ESTUDIO DE IMPACTO AMBIENTAL (CATEGORIA II)

EXTRACCIÓN DE MINERALES NO METÁLICOS (PIEDRA DE CANTERA). INSTALACIÓN DE PLANTA DE ASFALTO Y CONCRETO PARA OBRA PÚBLICA. CORREGIMIENTO CIRICITO, DISTRITO DE COLÓN. PROVINCIA DE COLÓN

INFORMACIÓN ACLARATORIA N°1

DEIA-DEEIA-AC- 0032-1902-2020

Ubicación de las Planta de Asfalto y Concreto

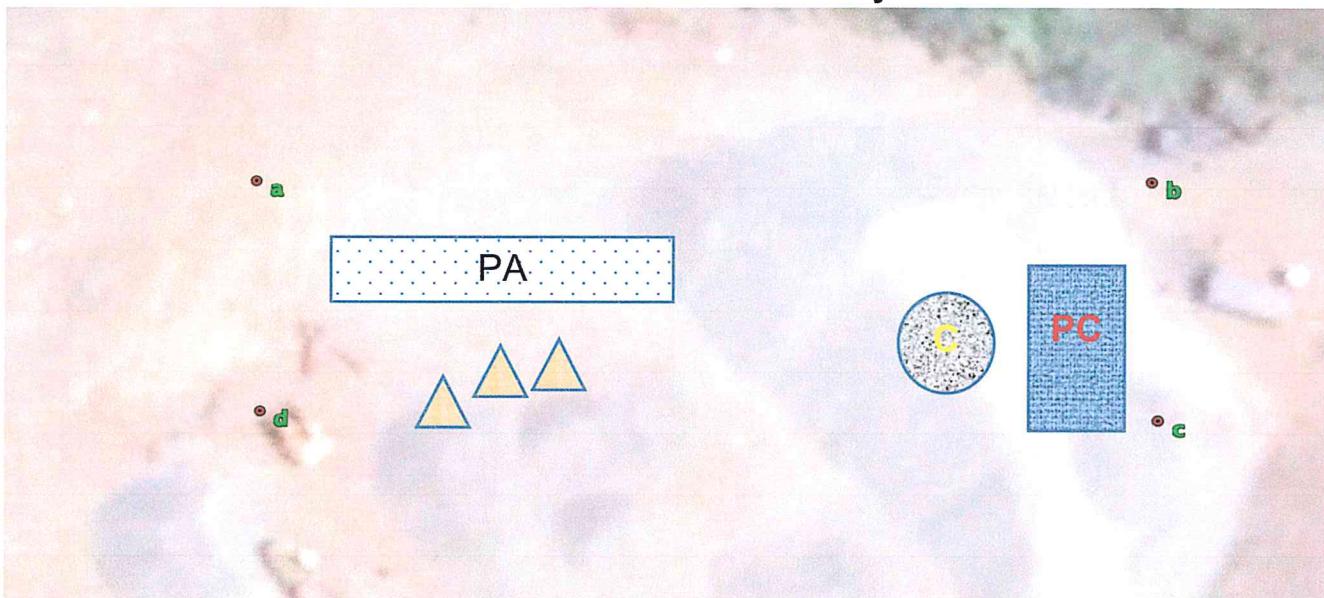
- a) Presentar superficie y coordenadas de ubicación UTM con su respectivo DATUM de las trituradoras y planta de asfalto y concreto. De ubicarse fuera del área del proyecto, deberá presentar:

Punto	ESTE	NORTE	Área	Datum	Observaciones
a	597851.00	997421.00	1400 m ²	WGS 84	Sobre esta zona se colocarán las Planta de Asfalto y la Planta de Concreto.
b	597921.00	997421.00			
c	597921.00	997401.00			
d	597851.00	997401.00

Toda el área se ubica dentro del perímetro de la zona propuesta en el estudio de impacto ambiental presentado.

Imagen sobre la Ubicación de la Calle de Acceso y La Tina de Sedimentación

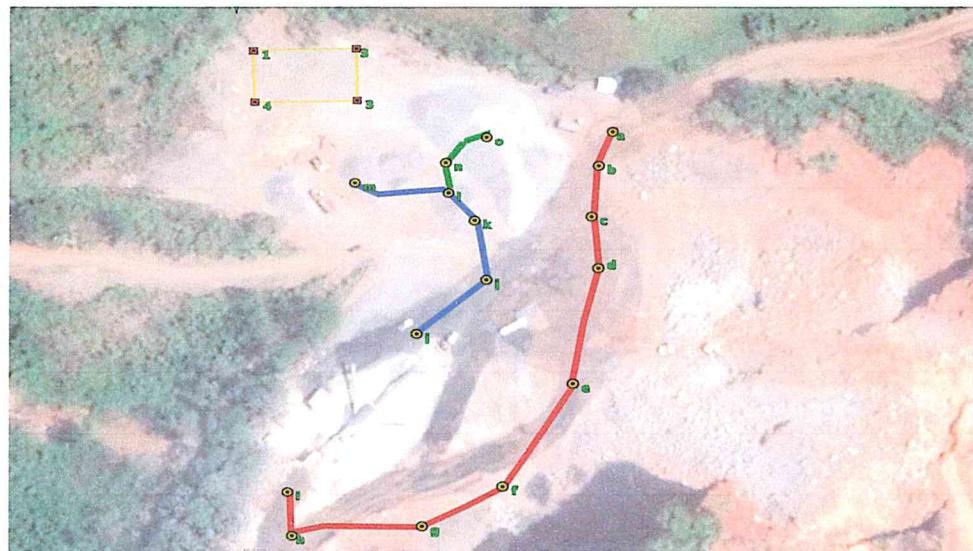
- Presentar superficie/alignamiento y coordenadas de ubicación UTM con su respectivo DATUM de la tina de sedimentación y calle de acceso. De ubicarse fuera del área del proyecto, deberá presentar:

Puntos	Este	Norte	Área	Datum	Obs.
1	597835.00	997439.00			
2	597866.00	997439.00			
3	597866.00	99742100			
4	597835.00	99742100			
a	597941.00	99740900			
b	597937.00	997397.00			
c	597935.00	997379.00			
d	597937.00	997361.00			
e	597930.00	997322.00			
f	597911.00	997288.00			
g	597888.00	997273.00			
h	597848.00	997266.00			
i	597846.00	997281.00			
j	597885.00	997338.00			
k	597901.00	997378.00			
l	597893.00	997388.00			
m	597865.00	997392.00			
n	597892.00	997399.00			
O	597904.00	997408.00			
			560 m ²		Tina de sedimentación.
			1634.40 m ²	WGS 84	<p>La calle de acceso será utilizada para el acarreo del material hacia las trituradoras, la planta de asfalto y de concreto, es una calle existente de 326.88 metros lineales por 5 metros de ancho, es una vía temporal que se usará solo para el desarrollo del proyecto. El trayecto de la calle de acceso se rehabilitará solo mediante trabajos de conformación ya que el suelo es pedregoso</p> <p> — Calle hacia las trituradoras — Calle hacia la planta de asfalto — Calle hacia la planta de concreto </p>

Vista Aérea del Sitio Específico del Proyecto

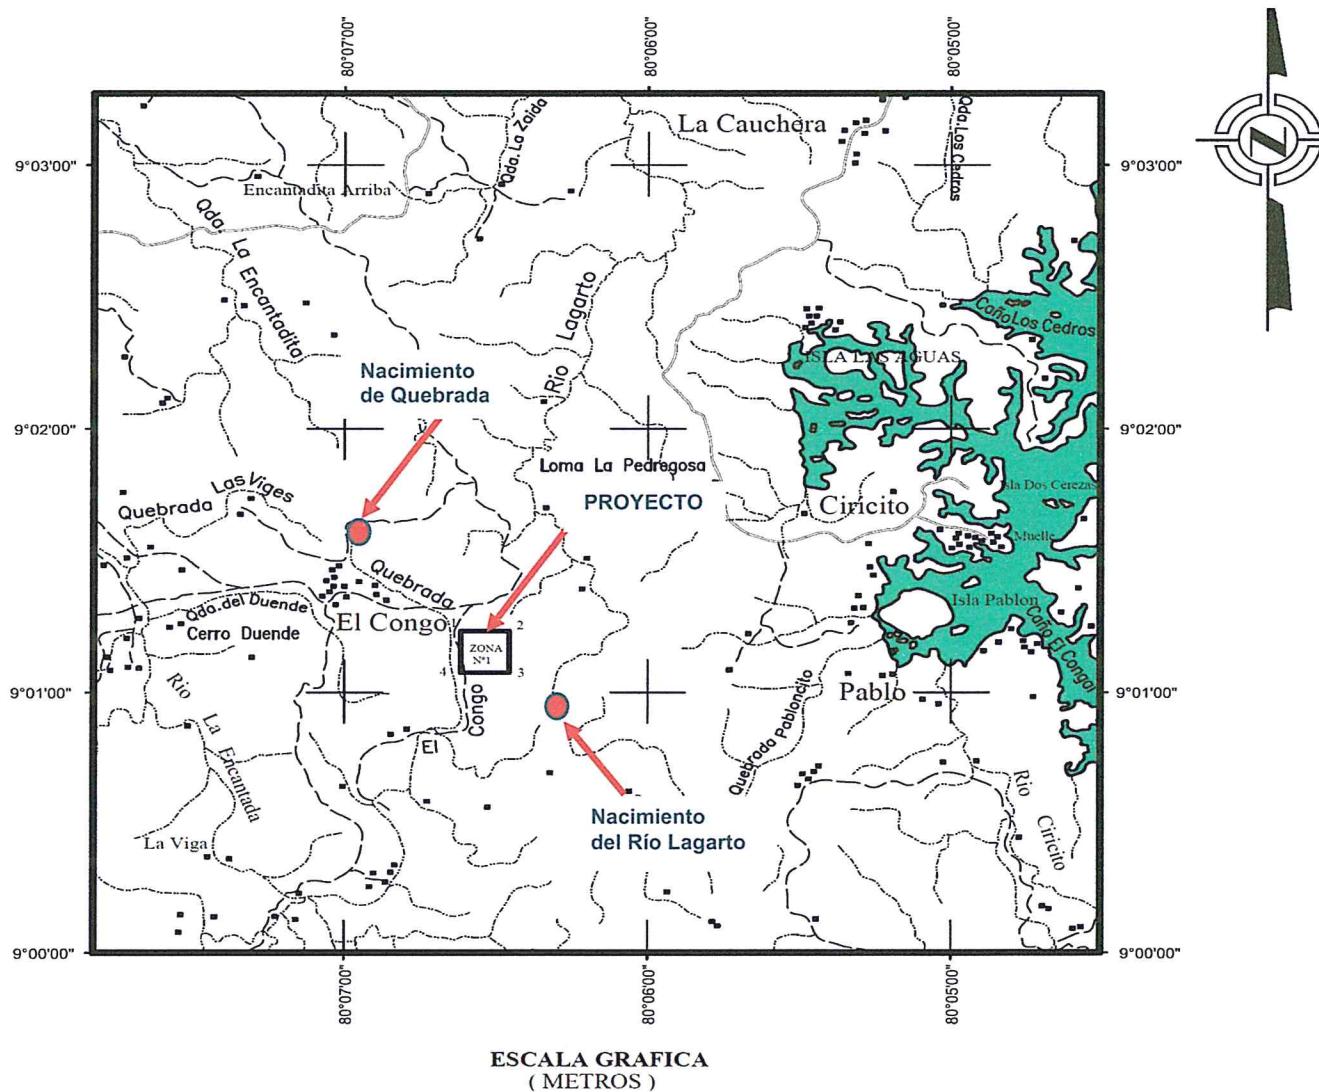
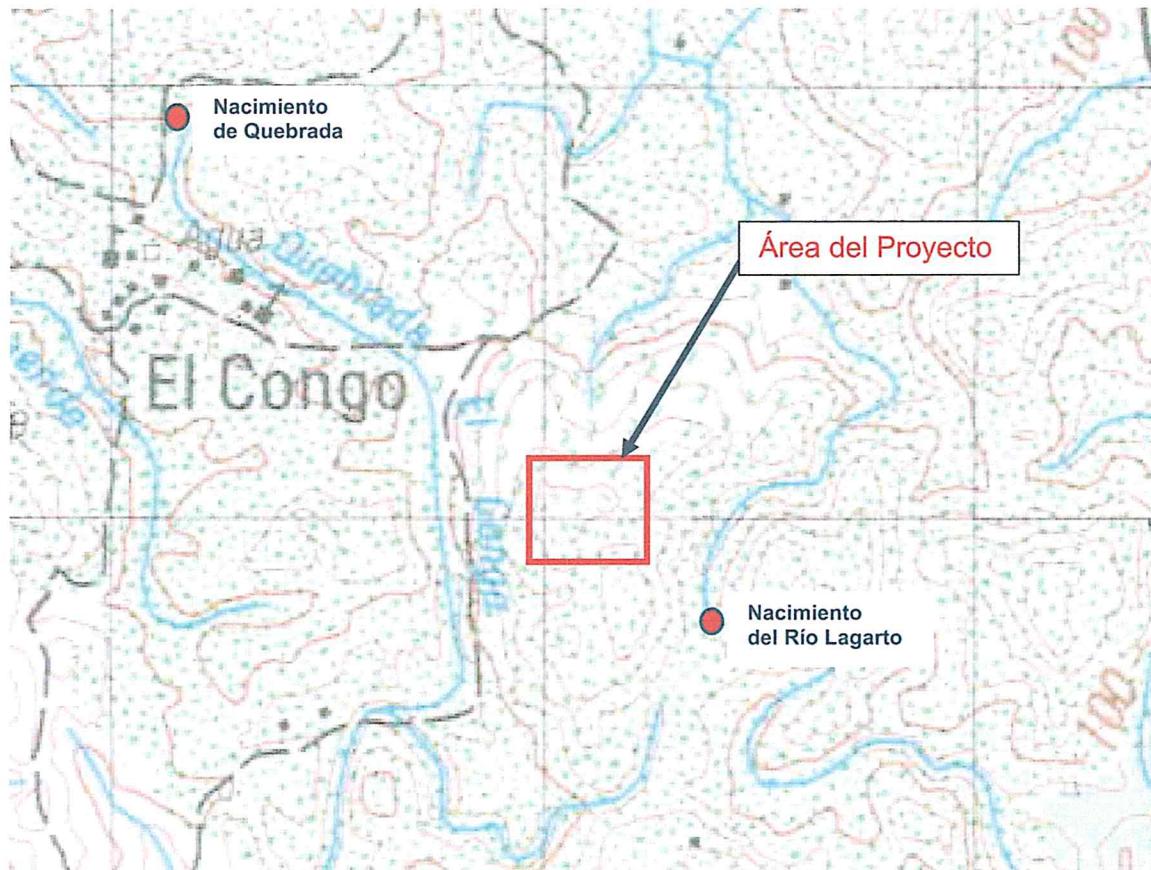
- a) Verificar la existencia de cuerpos hídricos o el nacimiento de alguno en el área del proyecto. En caso de darse la presencia de alguno, deberá presentar:

- b) En caso de no darse la presencia de cuerpos hídricos o el nacimiento de alguno, deberá presentar evidencia (fotografías, mapas, entre otros) que respalden lo indicado.

Dentro del área del proyecto no existen cuerpos hídricos ni nacimientos de estos.

Como puede observarse de los mapas anteriores y de la vista aérea presentada, no se presentan cuerpos hídricos ni el nacimiento de uno de estos dentro del área efectiva de trabajo o de extracción, por lo tanto, no existe posibilidad de que la ejecución del proyecto impacte alguna fuente hídrica. En el Estudio de Impacto Ambiental presentado, se especifica claramente que el yacimiento de mineral no metálico aflora sobre un área de aproximadamente 4.0 hectáreas, y que únicamente se afectará 1.0 hectárea.

Imagen del Área de Acopio

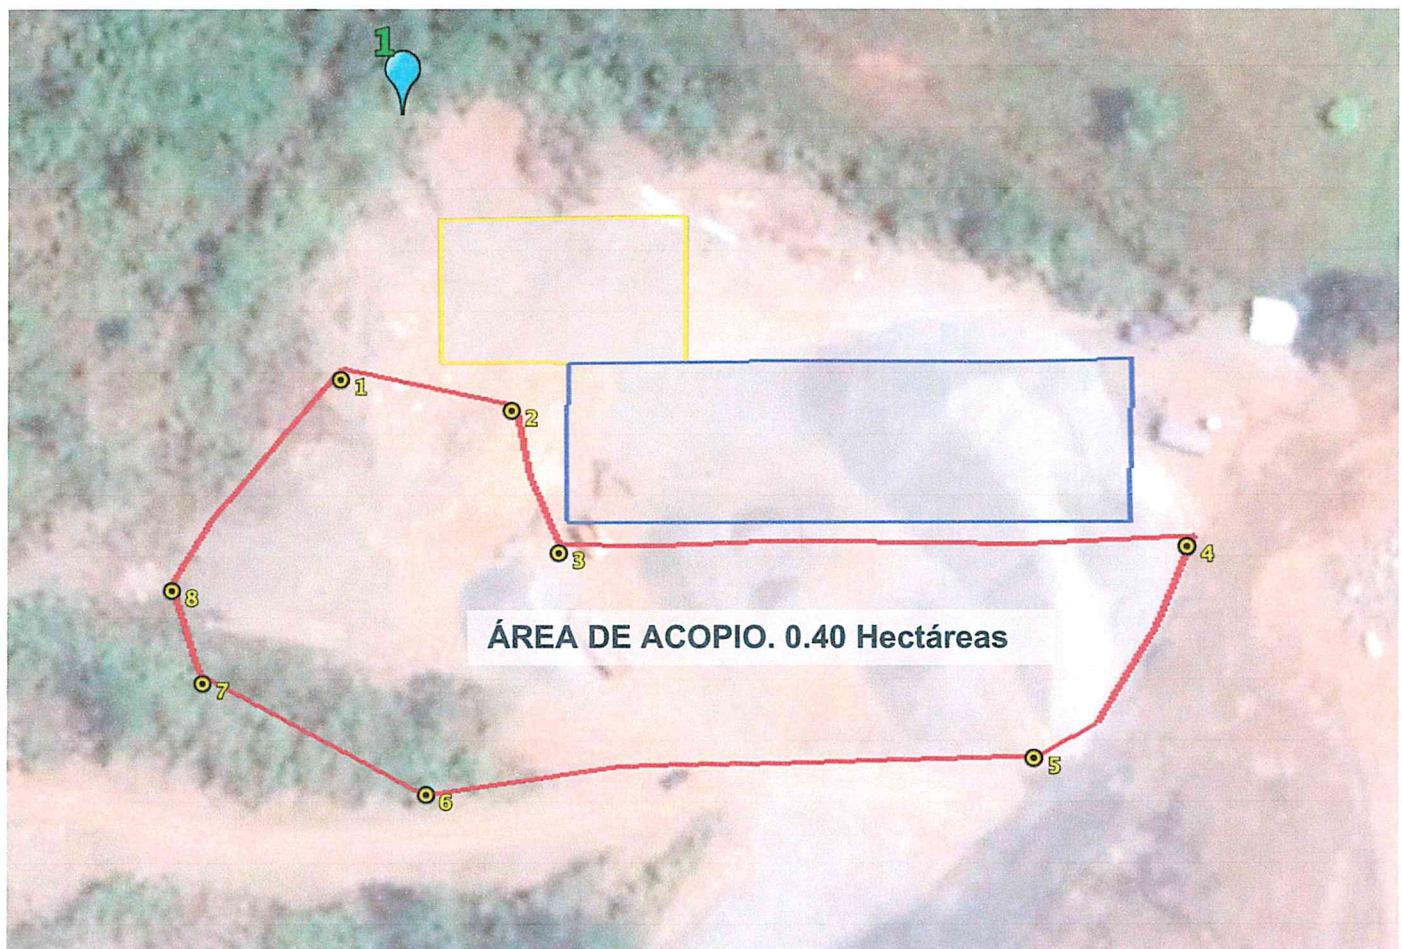
- Presentar superficie y coordenadas de ubicación UTM con su respectivo DATUM del área para apilar el material producido.
8. En la página 37 del Estudio de Impacto Ambiental, **Punto 5.2 Ubicación Geográfica incluyendo mapa en escala 1:50,000 y coordenadas UTM o Geográficas del polígono del proyecto:** “*La ubicación geográfica es en el corregimiento de Ciricito, distrito de Colón, provincia de Colón.*” Y en la página 103, punto 8.3 Percepción Local sobre el proyecto obra o actividad (a través del Plan de Participación Ciudadana): “*Sin embargo, la comunidad de El Congo pertenece a un corregimiento distinto al sitio donde se realizará el proyecto, es decir al corregimiento de La Encantada, mientras que el área específica donde se ejecutará el proyecto es parte del Corregimiento de Ciricito, distrito de Chagres, provincias de Colón.*” Sin embargo, en la página 124, punto 9.3. Metodologías usadas en función de la naturaleza de acción emprendida de las variables ambientales afectadas y de las características ambientales del área de influencia involucrada: “[...] hasta la zona donde se encuentra el área del proyecto a través de la carretera Panamá – Colón y de Gatún hasta el área del proyecto en el Corregimiento de La Encantada, distrito de Chagres, provincia de Colón”, y de las veinte (20) encuestas solo una (1) estaba completamente respondida, y considerando que durante la verificación realizada por la **Dirección de Información Ambiental (DIAM)** señala que la ubicación de los puntos y el polígono es en el Corregimiento de La Encantada, distrito de Chagres, provincia de Colón, por lo antes descrito deberá:

Punto	Este	Norte	Área	Datum	Obs.
1	597822.09	997419.85			
2	597844.17	997415.27			
3	597850.41	997397.81			
4	597928.74	997398.95			
5	597909.71	997372.40			
6	597833.58	997366.10			
7	597804.04	997380.63			
8	597800.38	997392.69	0.40 Has.	WGS 84	La zona que se utilizará para el acopio del material que se producirá ya ha sido utilizada con la misma finalidad desde hace años. No posee elementos naturales de ningún tipo.

El área de acopio como todas las demás solicitadas para el desarrollo del proyecto, se encuentra dentro de la zona solicitada para la Obra Pública.

Mapa con Distancias desde el sitio de Voladuras a Infraestructuras Identificadas

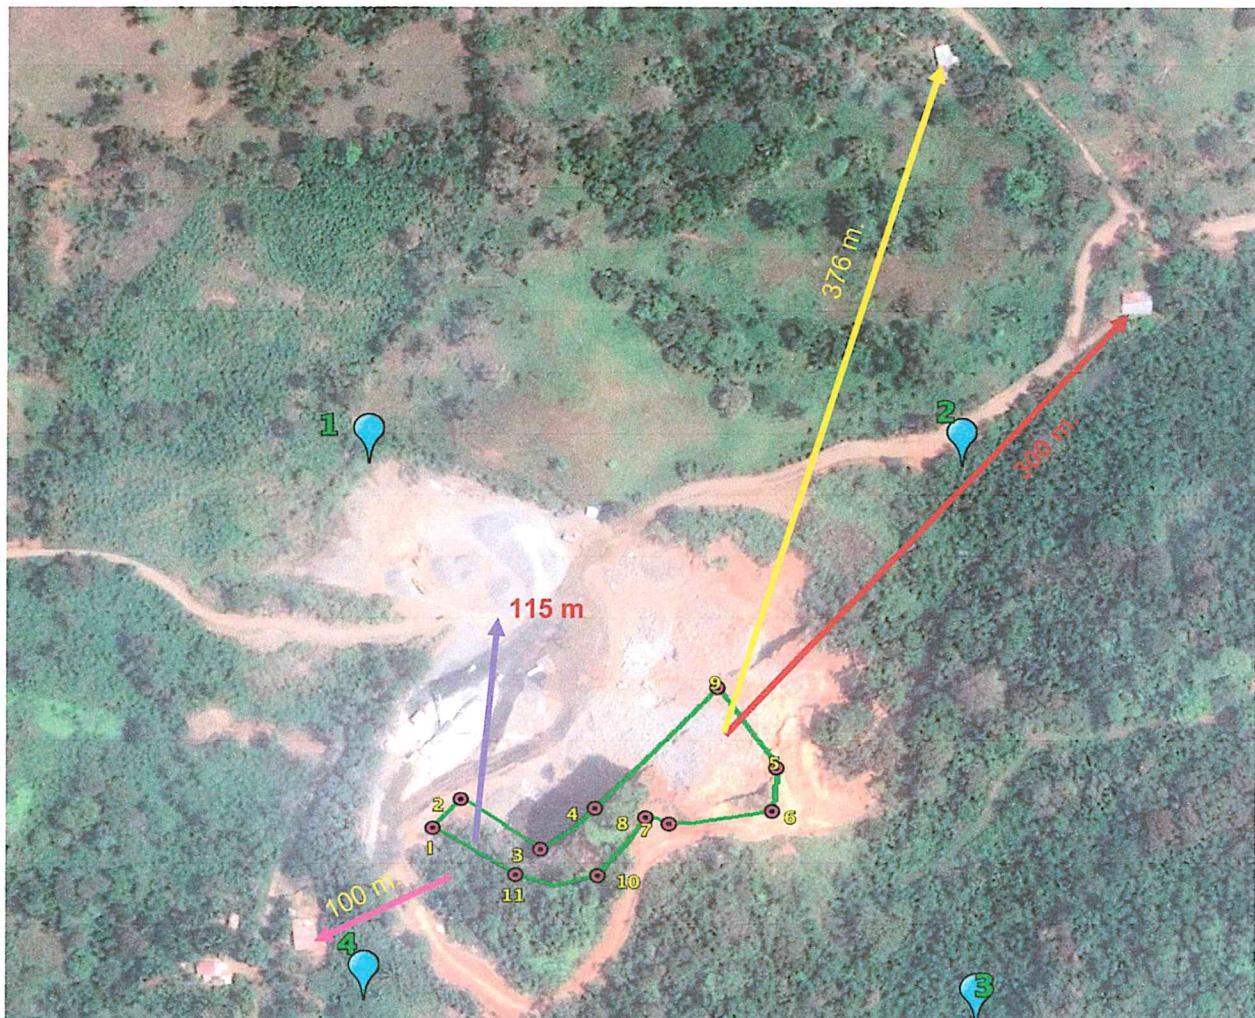
- a) Condiciones y distancia mínima de las infraestructuras que se verán posiblemente afectadas por los trabajos de voladura, con mapa demostrativo.
 - b) Medidas de compensación en caso de afectar alguna infraestructura producto de la voladura.

En el área del proyecto se encuentra sobre un sitio prácticamente despejado, en el vuelo realizado con el dron, se pudo constatar que en la cercanía del proyecto existen 6 viviendas, la más cercana de las cuales se encuentra a una distancia de 100 metros hacia el suroeste del sitio del proyecto. De igual manera, la carretera Ciricito – El Congo atraviesa el sitio del proyecto prácticamente por el medio del terreno propuesto. La distancia mínima que debe tenerse en cuenta en cuanto a la afectación que pudiera resultar de las voladuras, es la distancia desde el frente de extracción, sitio donde se realiza una voladura hasta la ubicación de la infraestructura.

Infraestructura	Este	Norte	Datum	Dirección	Distancia
Casa 1	597799.15	997195.03	WGS84	Suroeste	100 m.
Casa 2	598210.00	997543.09		Noreste	300 m.
Casa 3	598113.00	997683.00		Noreste	376 m
Carretera	597905.02	997366.72		Norte	115 m.
